Weitere Bieterfragen Beschaffung 01/2017 Kettenbagger

Zeichnung 1

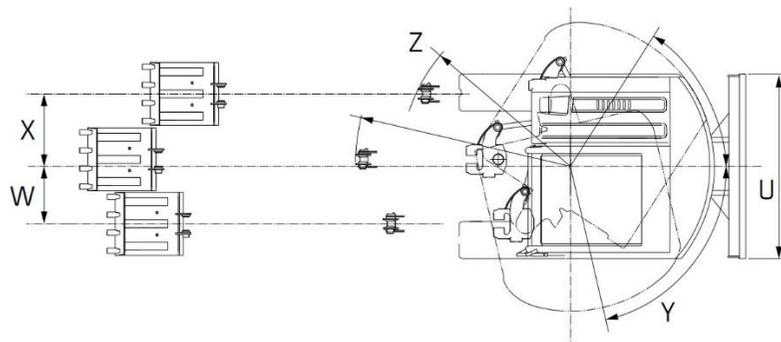
Welche Maße sind gemeint bei Punkt 5.23, 5.24, 5.25 und 5.26? Können Sie mir dazu nähere Infos geben um Ihnen ein Maß in der Ausschreibung angeben zu können?

Auslegerversatz links (W). In den Ausschreibungsunterlagen Punkt 5.23.

Auslegerversatz rechts (X). In den Ausschreibungsunterlagen Punkt 5.24.

Schwenkradius hinten (Der Radius, der den Bogen Y beschreibt.). In den Ausschreibungsunterlagen Punkt 5.25.

Schwenkradius rechts (Z). In den Ausschreibungsunterlagen Punkt 5.26.
